当社原子力発電所の放射性廃棄物処理系配管の  
誤接続に関する是正結果について

平成24年 8月

東京電力株式会社

# 放射性廃棄物処理系配管における接続調査結果

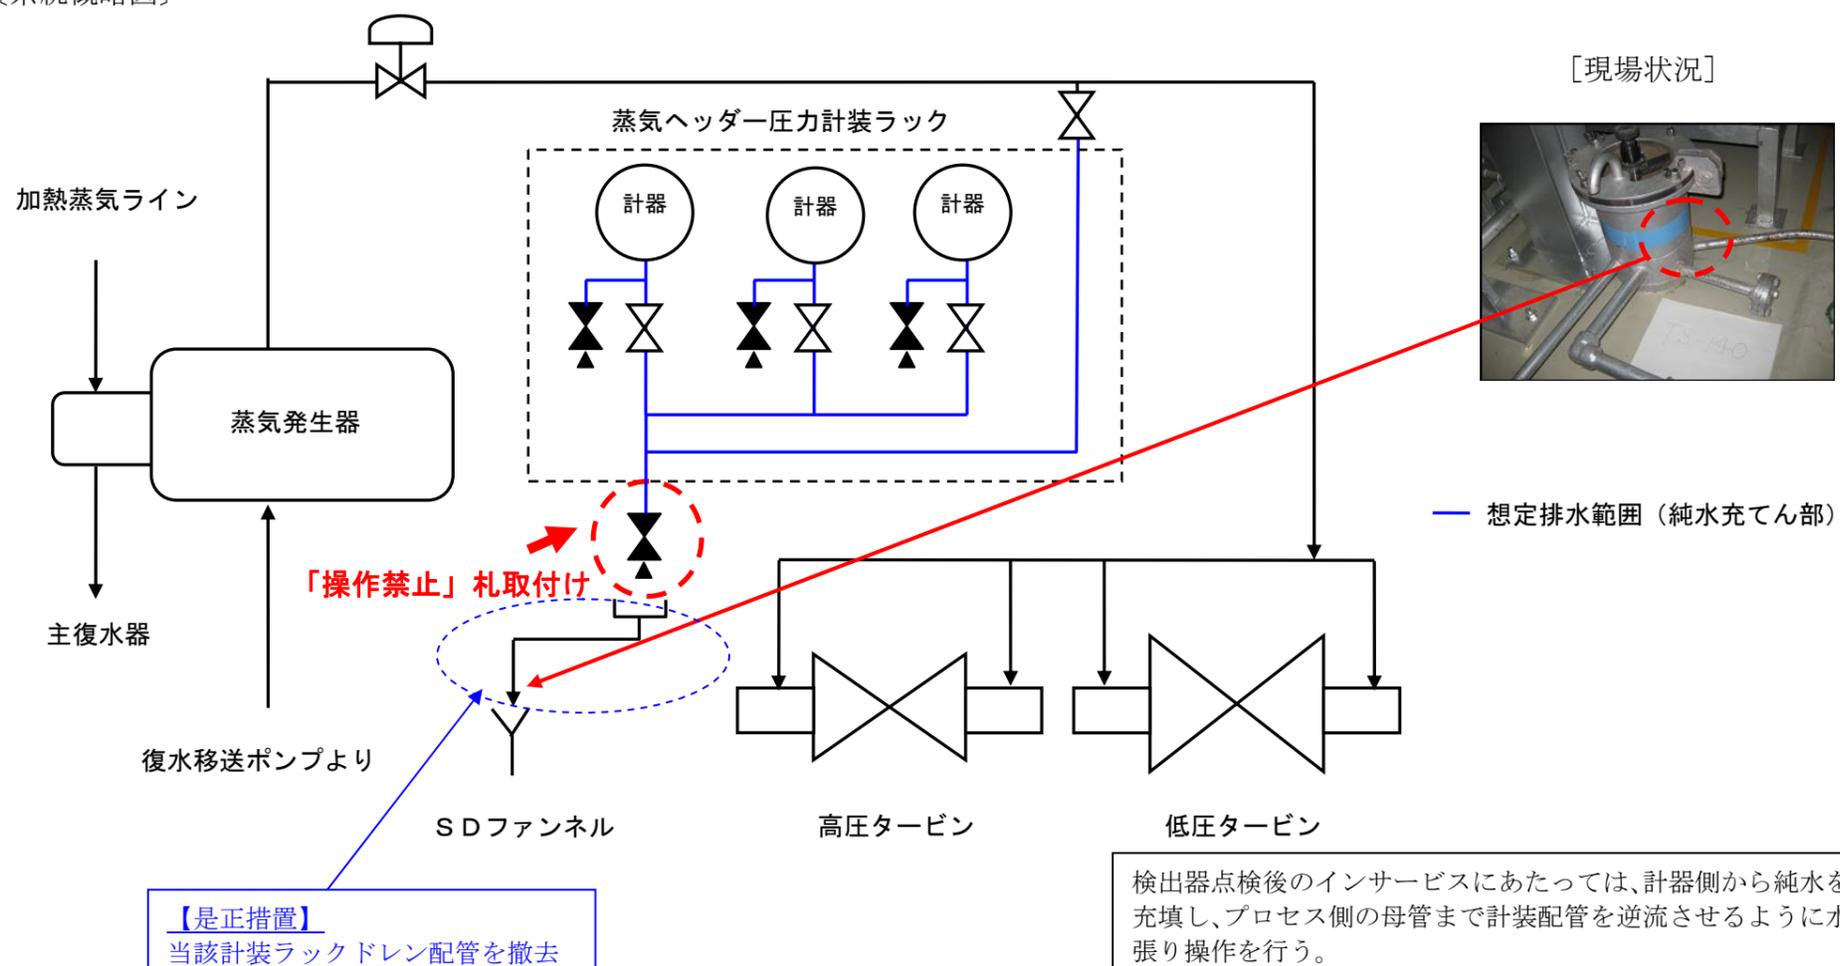
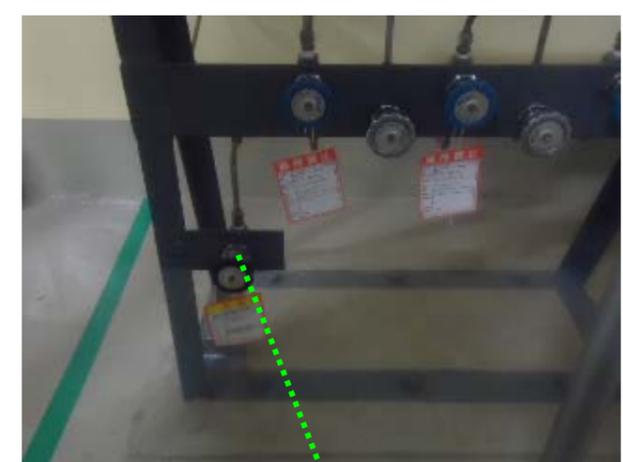
1	福島第一原子力発電所1号機 低圧タービン入口圧力検出器ドレン配管における接続	
調査結果の概要		対策
<p>〔確認された事象〕</p> <p>○低圧タービン入口圧力検出器のドレン配管が、放射性物質を含む水を取り扱うファンネルに接続されるべきところ、SDファンネルに接続されていることが確認された。</p> <p>なお、低圧タービン入口圧力検出器はA～Dの4つあるが、SDファンネルに接続されていたのはCとDの2つであった（AとBについてはファンネルへの接続ラインはなかった）。</p> <p>〔推定原因〕</p> <p>○計器ドレンの排出先は、計測対象のプロセス流体を処理する場合と同じ放射性液体廃棄物処理系へ接続すべきであるが、設計当時はその考え方が文書で明確化されていなかったため、当該箇所は設計段階からSDファンネルに接続されたものと推定される。</p> <p>〔系統概略図〕</p>  <p>【是正措置】 当該計装ラックドレン配管を撤去</p> <p>検出器点検後のインサービスにあたっては、計器側から純水を充填し、プロセス側の母管まで計装配管を逆流させるように水張り操作を行う。</p>		<p>○当該ドレン配管を撤去した。</p> <p>○現在の設計においては、ドレン配管の接続先をプロセス流体のドレン接続先とあわせることを明確にしておき、同様な不具合は発生しないものと考えられる。</p> <p>※平成 23 年東北地方太平洋沖地震に伴う影響により、関連資料の入手が困難で、現場（タービン建屋1階）の状況を考慮し被ばくを可能な限り低く抑える観点から、是正を講じた結果を図で示す。</p>  <p>〔現場状況〕</p>

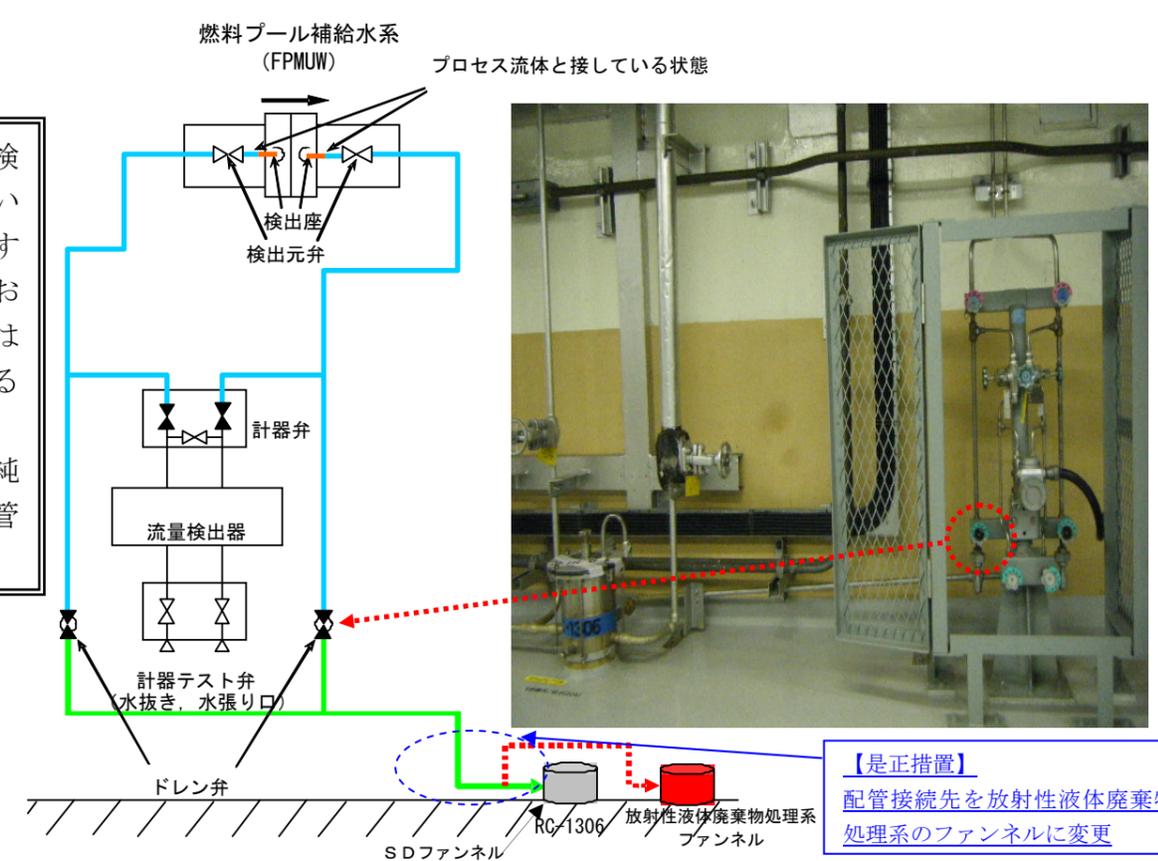
5	福島第一原子力発電所5号機 復水補給水系－消火系連絡配管におけるドレン・ベント配管の接続	
調査結果の概要		対策
<p>〔確認された事象〕</p> <p>○第17回定検（平成11年～12年）にアクシデントマネジメント*<sup>1</sup>対策として改造工事を行った際に追加で設置した復水補給水系*<sup>2</sup>－消火系連絡配管のドレン・ベント配管が、放射性物質を含む水を取り扱うファンネルに接続されるべきところ、SDファンネルに接続されていることが確認された。</p> <p>*1：アクシデントマネジメント：事故発生時、それがシビアアクシデントに拡大するのを防いだり、シビアアクシデントに拡大した場合でも、その影響を緩和するための措置。</p> <p>*2：復水補給水系：プラント内で使用した水を廃棄物処理系で処理し、発電所の運転に必要な復水として使用する系統</p> <p>〔推定原因〕</p> <p>○当社は、復水補給水系のファンネルへの接続先を決定するにあたり、現場でのアクセス性を考慮して、近傍にあったSDファンネルに接続することとした。施工企業は当社の指示通りに現場施工し、SDファンネルに接続することに疑問を持たなかった。当社は、復水補給水系は基本的にはトリチウム以外の放射性核種はほとんど含まれないことや、当時はトリチウムの放出管理に対する認識が低かったことから、SDファンネルに接続することに疑問を持たなかった。</p> <p>〔系統概略図〕</p> <p>〔現場状況〕</p>		<p>○当該ドレン配管をSDファンネルから切り離し閉止した。</p> <p>○現在の設計管理、工事監理の仕組みに加え、継続的な教育によるトリチウムに対する意識向上により、同様な不具合は発生しないものと考えられる。</p>

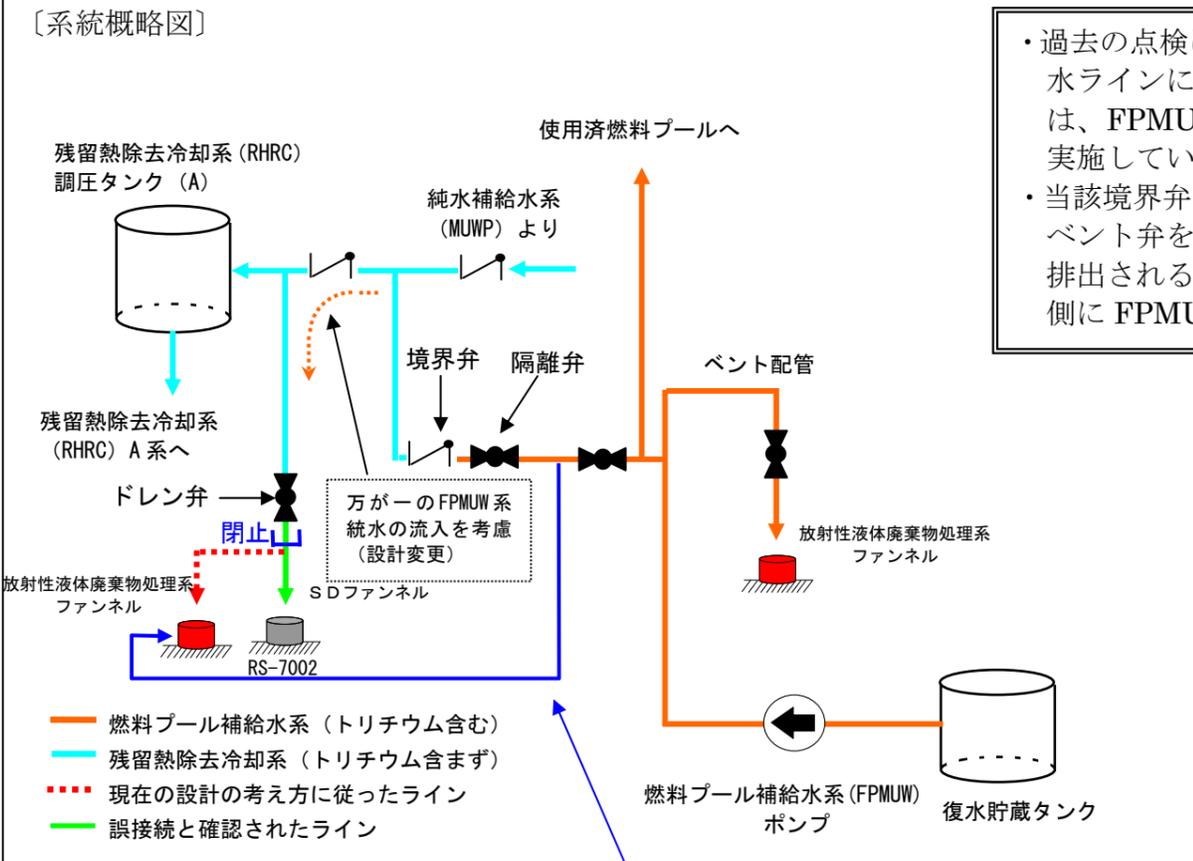
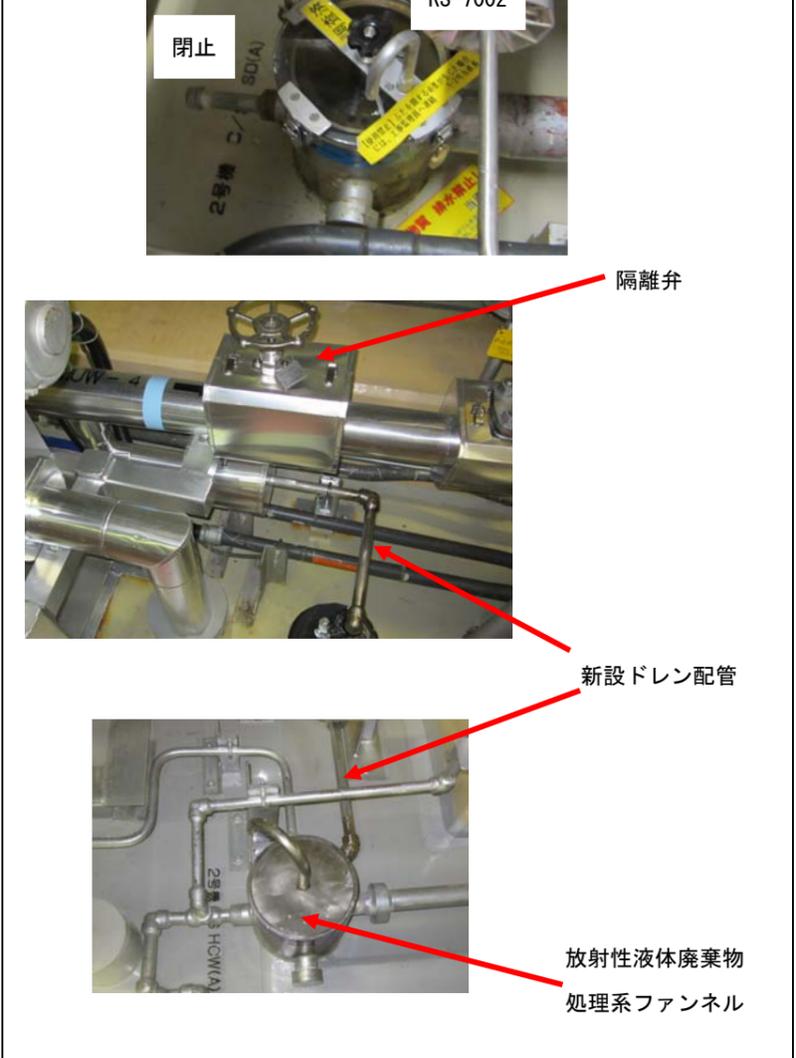
9	福島第二原子力発電所1号機 タービン建屋 再生水補給水系ドレン配管における接続	
調査結果の概要		対策
<p>〔確認された事象〕</p> <p>○再生水補給水系（MUWT）ドレン配管が、放射性液体廃棄物処理系のファンネルに接続されるべきところ、SDファンネルに接続されていることが確認された。</p> <p>〔推定原因〕</p> <p>○建設当時から現在までの設計の考え方では、MUWT ドレンの排出先は放射性液体廃棄物処理系のファンネルへ導くこととしているが、当該ドレン箇所近傍に放射性液体廃棄物処理系のファンネルがなかったことから、ドレン配管の接続箇所をプラントメーカーが再検討した結果、MUWT は基本的に放射性核種をほとんど含まないことから、SDファンネルへ接続する設計としたと推定される。なお、建設当時はトリチウムの放出管理に対する認識が低かったことを確認した。</p>		<p>○当該ドレン配管を改造し放射性液体廃棄物処理系のファンネルに接続した。</p> <p>○現在の設計管理、工事監理の仕組みに加え、継続的な教育によるトリチウムに対する意識向上により、同様な不具合は発生しないものと考えられる。</p>
<p>〔系統概略図〕</p> <p style="text-align: center;">タービン建屋2階・3階</p> <p style="text-align: center;">タービン建屋1階へ</p> <p>再生水補給水系（MUWT） 【廃棄物処理建屋より】</p> <p>ドレン弁</p> <p>集合ファンネル</p> <p>放射性液体廃棄物処理系ファンネル</p> <p>TC-0067 SDファンネル</p> <p>— 再生水補給水系（トリチウム含む） - - - 本来接続すべきライン — 誤接続と確認されたライン</p> <p>【是正措置】 配管接続先を放射性液体廃棄物処理系のファンネルに変更</p>		<p style="text-align: center;">ドレン弁</p> <p style="text-align: center;">新設ドレン配管</p> <p style="text-align: center;">新設ドレン配管</p> <p style="text-align: center;">放射性液体廃棄物処理系ファンネル</p>

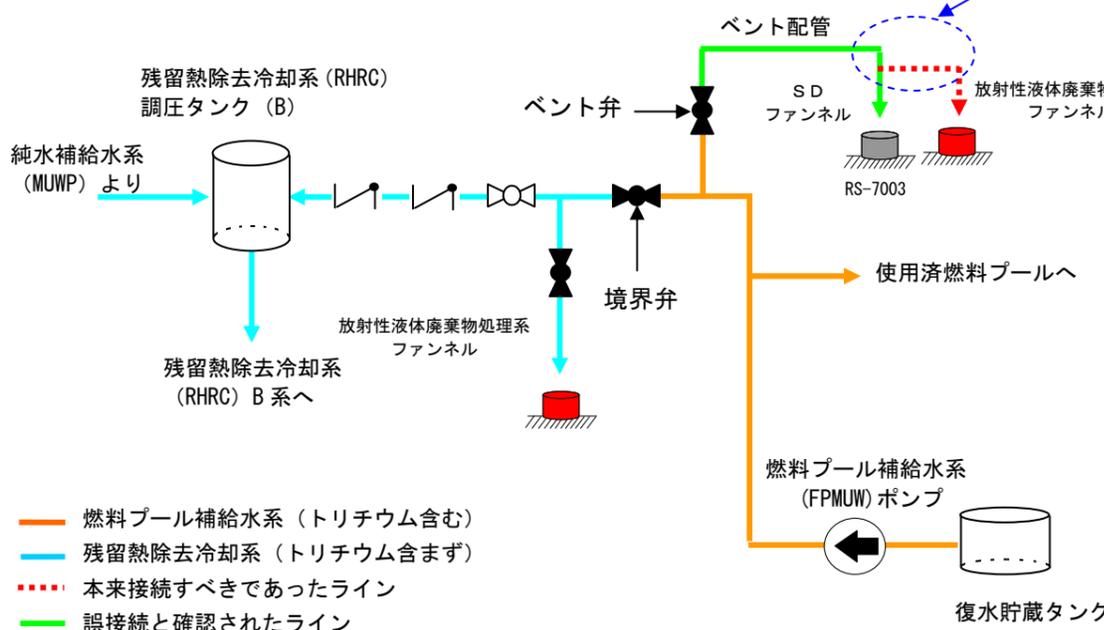
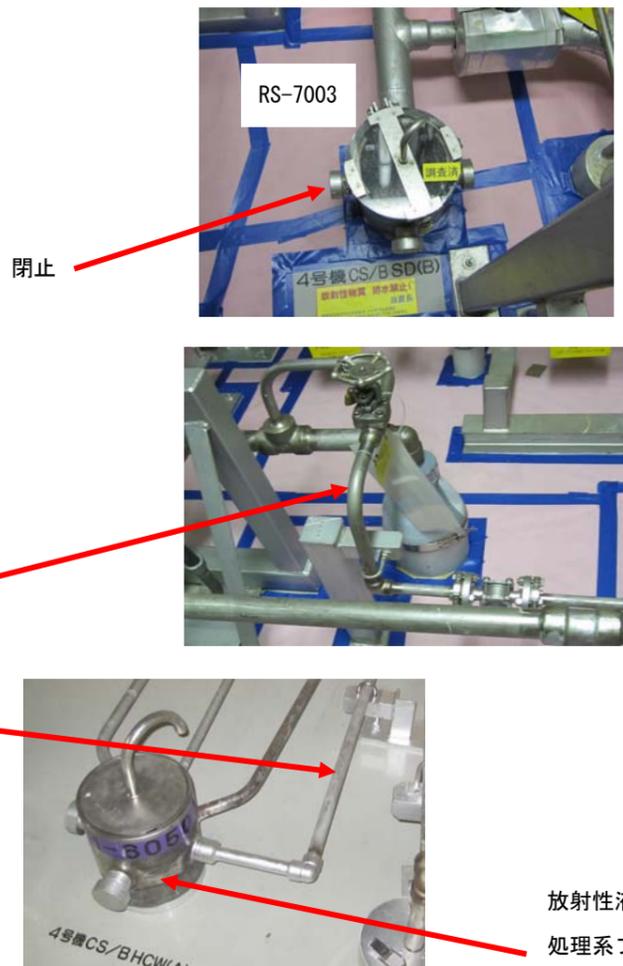
16	福島第二原子力発電所3号機 タービン建屋 復水ろ過装置流量及び圧力検出器ドレン配管における接続	対 策
調査結果の概要		対 策
<p><b>〔確認された事象〕</b></p> <p>○復水浄化系ろ過器（CF）のプリコート流量検出器*<sup>1</sup>及び復水補給水系（MUWC）二次側圧力検出器*<sup>1</sup>のドレン配管が、放射性液体廃棄物処理系ファンネルに接続されるべきところ、SDファンネルに接続されていることを確認した。</p> <p>*1：プリコート流量及び復水補給水二次側圧力を検出する配管で、検出配管には、計器側から純水(MUWP)が充填されている。</p> <p><b>〔推定原因〕</b></p> <p>○建設時から現在までの設計の考え方では、計器ドレンの排出先は計測対象のプロセス流体（CF）の処理する場合と同じ、放射性液体廃棄物処理系ファンネルに接続することになっていたが、当該ドレン配管のある計器ラック近傍には放射性液体廃棄物処理系ファンネルがないため検討の結果、MUWCは基本的に放射性核種をほとんど含まないことから、近傍のSDファンネルに接続する設計としたものと推定される。なお、建設当時はトリチウムの放出管理に対する認識が低かったことを確認した。</p>		<p>○当該ドレン配管を改造し放射性液体廃棄物処理系のファンネルに接続した。</p> <p>○現在の設計管理、工事監理の仕組みに加え、継続的な教育によるトリチウムに対する意識向上により、同様な不具合は発生しないものと考えられる。</p>
<p><b>〔系統概略図〕</b></p> <div style="border: 1px solid black; padding: 5px; margin-top: 10px;"> <p>プロセス流体（CF：橙色部）と検出配管の充填水（純水：水色部）は接しているため、プロセス流体が検出配管内に拡散することが懸念されるが、検出配管内の水は静止流体であり接触面積が極わずかであること、且つ検出配管長が長いことから、計器点検後のエアークロス時及び計器交換での水抜き時にドレンとして排出される可能性のある充填水にプロセス流体は含まれておらず、排出したドレンは純水と考えられる。</p> <p>なお、検出器点検後は、計器テスト弁から純水を充填し、プロセス側の母管まで計器配管を逆流させるように水張り操作を行う。</p> </div> <div style="margin-top: 10px;"> <p><b>【是正措置】</b> 配管接続先を放射性液体廃棄物処理系のファンネルに変更</p> </div>		<p style="text-align: center;">閉止</p> <p style="text-align: center;">3号機 T/B SD(B)</p> <p style="text-align: center;">放射性物質 排水禁止! 当直長</p>

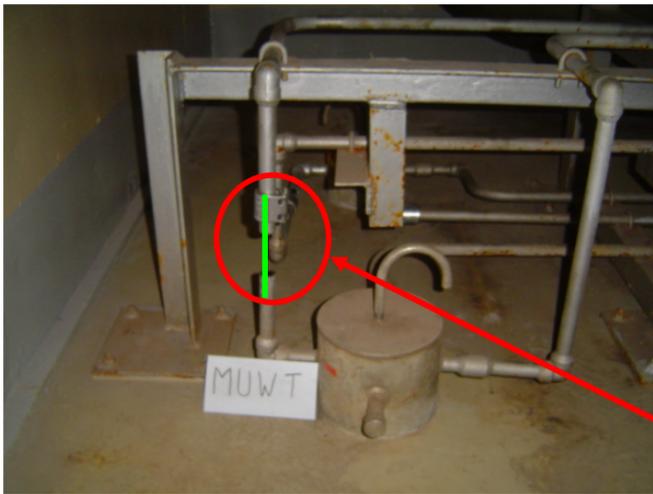
19	福島第二原子力発電所4号機 原子炉建屋 燃料プール補給水系～残留熱除去冷却系調圧タンク (B) 非常用補給水配管ベント配管における接続	
調査結果の概要		対策
<p>〔確認された事象〕</p> <p>○燃料プール補給水系（FPMUW）から残留熱除去冷却系（RHRC）の調圧タンク（B）への供給ライン上に設置されているベント配管が、放射性液体廃棄物処理系のファンネルに接続されるところ、SDファンネルに接続されていることが確認された。</p> <p>〔推定原因〕</p> <p>○建設当時から現在までの設計の考え方では、FPMUWの排水先は放射性液体廃棄物処理系のファンネルへ導くこととしているが、当該ベント配管の近傍に放射性液体廃棄物処理系のファンネルがなかったことから、ベント配管の接続箇所をプラントメーカーで再検討した結果、FPMUWは基本的に放射性核種をほとんど含まないことから、SDファンネルへ接続する設計としたものと推定される。なお、建設当時はトリチウムの放出管理に対する認識が低かったことを確認した。</p>		<p>○当該ドレン配管を改造し放射性液体廃棄物処理系のファンネルに接続した。</p> <p>○現在の設計管理、工事監理の仕組みに加え、継続的な教育によるトリチウムに対する意識向上により、同様な不具合は発生しないものと考えられる。</p>
<p>〔系統概略図〕</p>  <p>【是正措置】 配管接続先を放射性液体廃棄物処理系のファンネルに変更</p> <p>閉止</p> <p>ベント配管</p> <p>放射性液体廃棄物処理系ファンネル</p> <p>使用済燃料プールへ</p> <p>燃料プール補給水系 (FPMUW) ポンプ</p> <p>復水貯蔵タンク</p> <p>境界弁</p> <p>残留熱除去冷却系 (RHRC) 調圧タンク (B)</p> <p>純水補給水系 (MUWP) より</p> <p>残留熱除去冷却系 (RHRC) B系へ</p> <p>放射性液体廃棄物処理系ファンネル</p> <p>RS-7003</p> <p>4号機CS/BSD(B)</p> <p>4号機CS/BHCW(A)</p> <p>燃料プール補給水系（トリチウム含む）</p> <p>残留熱除去冷却系（トリチウム含まず）</p> <p>本来接続すべきであったライン</p> <p>誤接続と確認されたライン</p>		 <p>RS-7003</p> <p>閉止</p> <p>4号機CS/BSD(B)</p> <p>ベント配管</p> <p>RS-7003</p> <p>4号機CS/BSD(B)</p> <p>放射性液体廃棄物処理系ファンネル</p> <p>4号機CS/BHCW(A)</p>
